S-N800AB 形 電磁接触器  
定格名板の表示変更に関するお知らせ

発行 日付	2022年 5月	件 名	S-N800AB 形 電磁接触器 定格名板の表示変更に関するお知らせ	三菱電機株式会社 名古屋製作所 可児工場 〒509-0249 岐阜県可児市姫ヶ丘 3-5 TEL (0574)61-1952
----------	-------------	--------	---------------------------------------	----------------------------------------------------------------------

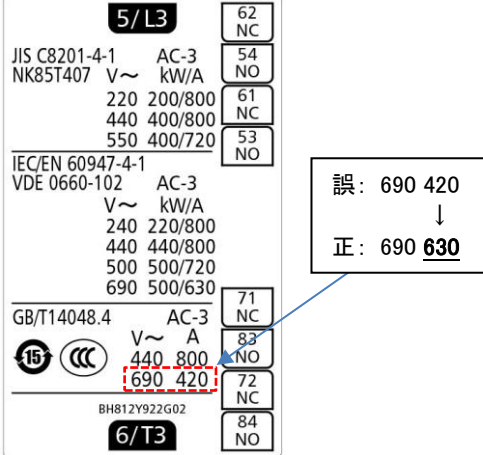
定格名板に記載している CCC 認証の定格電流表示において、AC690V AC-3 級定格電流値を誤って表示していることが判明したため、表示を修正いたします。

製品表示位置	名板表示内容
 <p>誤表示箇所: L3-T3 極の定格名板</p> <p>※写真は S-N800AB 形電磁接触器の例</p>	 <p>誤: 690 420 ↓ 正: 690 <b>630</b></p>

2022年4月13日生産分より順次
